Referansar:
Dykkar:
Vår: 21/7466 - 22/76127

Løyve til bygging av landbruksveg (endrings- og tilleggssøknad) på gbnr. 185/1 m.fl. Isdalsvegen i Alver

Administrativt vedtak: Saknr: 1099/22

Fig. 2. Oversyn over registreringar gjort av Statens Vegvesen v/Atle Jensen. Kjelde: fråsegn frå Vestland fylkeskommune.

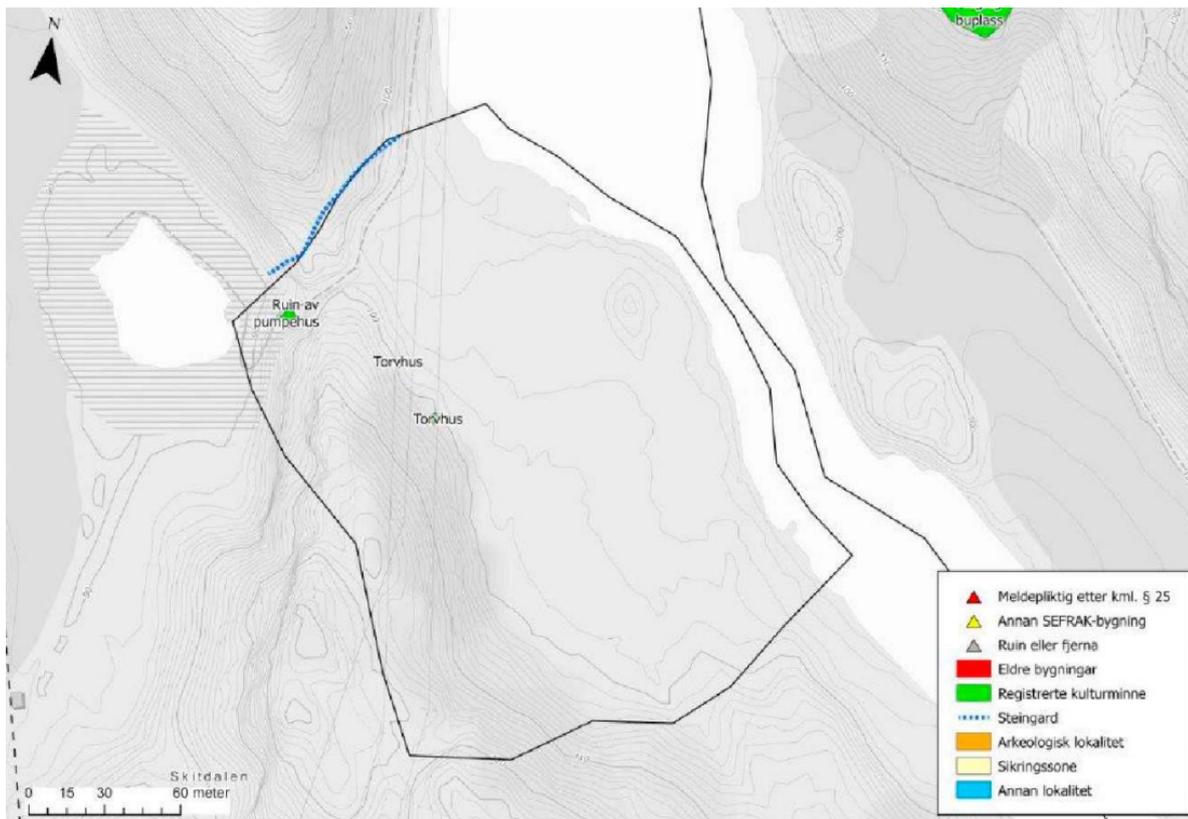
I si fråsegn av 29.09.2022 understrekar Vestland fylkeskommune at ein i arbeidet med landbruksvegen søkjer å ta vare på eksisterande kulturminne i området. Kulturminna vart påvist under registreringar utført av Statens vegvesen. Det gjeld tørrmurte ruinar/tuffer og steingardar – sjå fig. 2 nedanfor. Fylkeskommunen peikar vidare på at det kan vere fleire kulturminne i området enn dei som alt er påvist. Endeleg peikar dei på at skjemmaende skjeringar bør unngåast og at vegen vert tilpassa så godt råd er. Ut over dette har fylkeskommunen ingen merknadar, men under handsaminga i 2019 peika dei på tiltakshavar si plikt til å melde i frå ved funn av automatisk freda kulturminne jf. kulturminnelova § 8.

- Vegen skal byggjast i vegklasse 4 jf. «normaler for landbruksveier med byggebeskrivelse».
- Ved eventuelle funn av kulturminne skal Vestland fylkeskommune varslast og arbeidet stogkast.
- Kjente kulturminne jf. kartlegginga frå Statens vegvesen skal takast omsyn til.
- Løyvet gjeld til 01.11.2025 og anlegget må vere ferdig innan 01.11.2026.
- Ein må unngå avrenning av jordmassar mot Langavatnet.
- Vegskråningane skal jordslåast og såast til. Bruk av tilkøyrde massar skal fylgje dei føringar og krav som kjem fram i brev frå Alver kommune av 11.11.2021 (sjå vedlegg). Der det er turvande i høve nærleiken til vassdrag, skal nedste delen av vegfyllinga dekkjast med lokale massar og då i ei høgde på 3m målt langs vegfyllinga.

Fig. 3. Eksempel på område ein må dekkje til vegfylling med stadeigen og ikkje tilkøyrte masse.

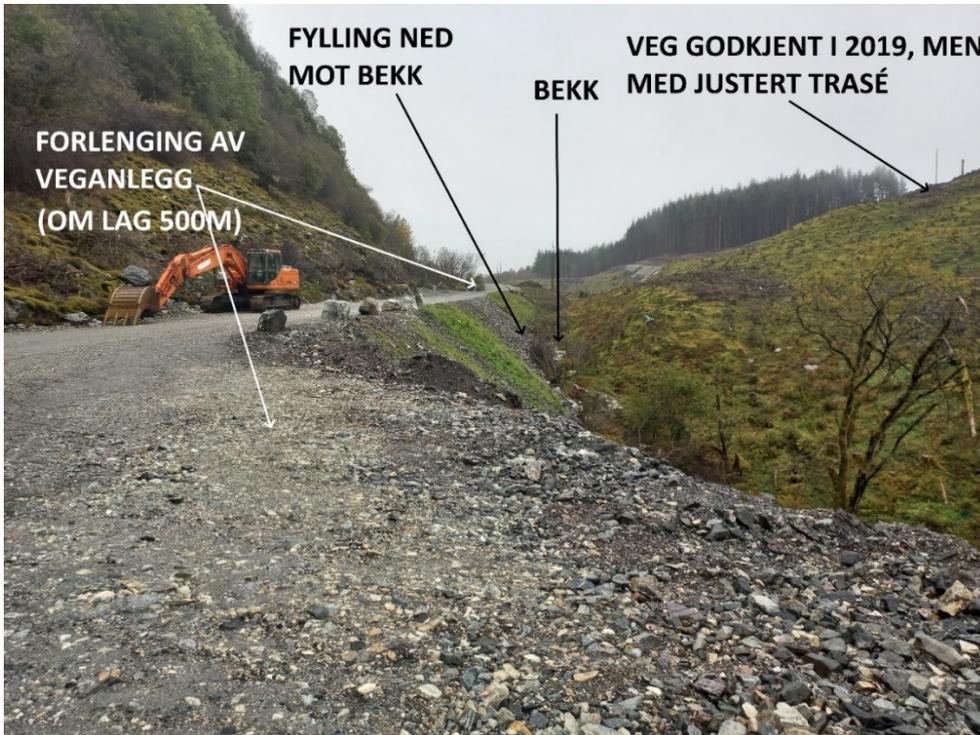
Tiltakshavar har òg søkt om mottak av jord for å dekkje til vegskråningar på vegen. Dette vart handsama av Alver kommune 11.11.2021. Dei krav som er sette her, skal fylgjast i den vidare utbygginga av veganlegget. Krava ligg vedlagt (dokument av 11.11.21). Vi vil likevel skjerpe inn krava noko: Der vegskråningane ligg i nærleiken av vassdrag, skal stadeigen masse nyttast til å dekkje til nedre del av skjeringa (om lag 3 m oppover frå bakkenivå). Det gjeld t.d. for område som er synt i fig. 3-4 neste side.
